Expediente:	053760415160		
Radicado:	RE-01514-2025		
Sede:	REGIONAL VALLES		
Dependencia:	DIRECCIÓN REGIONAL VALLES		
Tipo Documental:	RESOLUCIONES		
Fecha:	30/04/2025	Hora:	09:18:52
Folios:	10

POR MEDIO DEL CUAL SE MODIFICA UN PERMISO DE VERTIMIENTOS Y SE ADOPTAN OTRAS DISPOSICIONES

10. Que funcionarios de la Corporación a través del Informe técnico N° **IT-02547-2025 del 28 de abril del 2025**, se evaluó la solicitud presentada y se realizó visita al lugar de interés, el día 31 de octubre de 2024; generándose las siguientes observaciones y conclusiones, las cuales son parte integral del presente acto, en el cual, se estableció lo siguiente:

Descripción del proyecto:

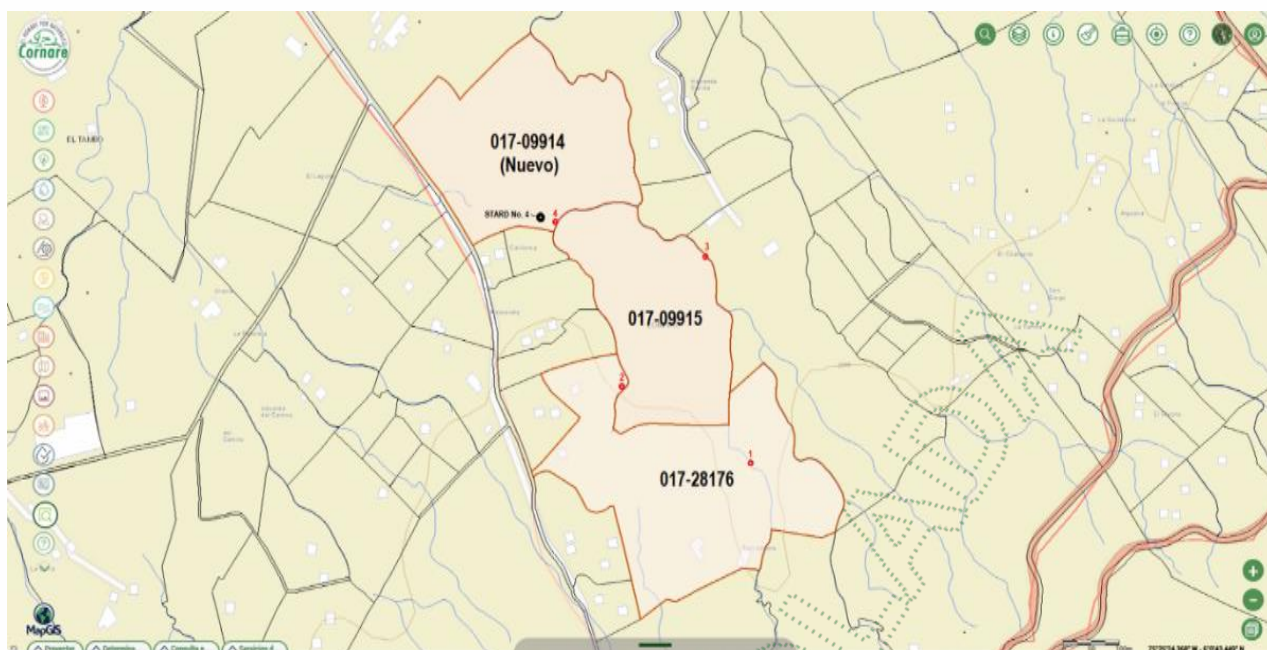
Por lo descrito, la presente solicitud de modificación del permiso de vertimientos consiste en **adicionar el predio identificado con FMI 017-9914 en el cual se localiza el STARD (# 4) y cambiar el punto de descarga del STARnD # 1 de tal forma que se autorice la ocupación de cauce por la descarga al agua, tal y como se observa a continuación:**

Obra N°:	1	Tipo de la Obra:	Estructura de Descarga

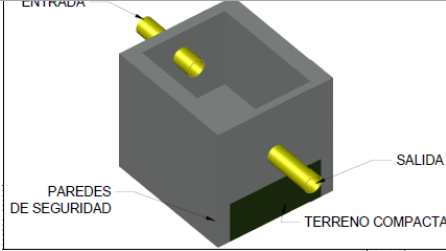
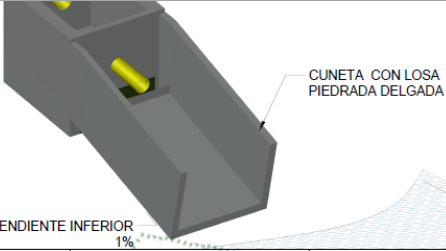
Se presentan los planos y memorias de cálculo de una estructura de descarga, los cuales contienen el desarrollo matemático por medio del cual se demuestra que la estructura propuesta puede soportar un flujo continuo de 0,0026 m³/s. Este tipo de modelo de obra será instalado en cada uno de los 4 puntos de descarga.

1. El valor de longitud es un criterio cambiante en la ejecución de la obra en cuestion, pero se plantea esta longitud validando la seguridad de presentarte una distancia considerable respecto a la cota de lamina de agua de la fuente de Tr 100 años. 2. La profundidad de socavacion se mide apartir de la cota de lamina y la cota mas baja de la obra, y con este valor se aplica un criterio de seguridad de un retiro adicional conrespecto a la estructura de distribucción e disipación" 3. Plano esquemático:

- Los **ESTUDIOS TÉCNICOS Y DISEÑOS DE LA ESTRUCTURA DE DESCARGA DE LOS VERTIMIENTOS CUMPLEN** con los **PARÁMETROS TÉCNICOS** en concordancia con en el ARTÍCULO 2.2.3.3.5.8. del Decreto 1076 de 2015, por lo que **es factible la autorización de la ocupación de cauce** sobre las fuentes denominadas “Sin Nombre” (FSN) y La Cascada, con una baja intervención sobre los parámetros morfométricos e hidrobiológicos de la fuente.
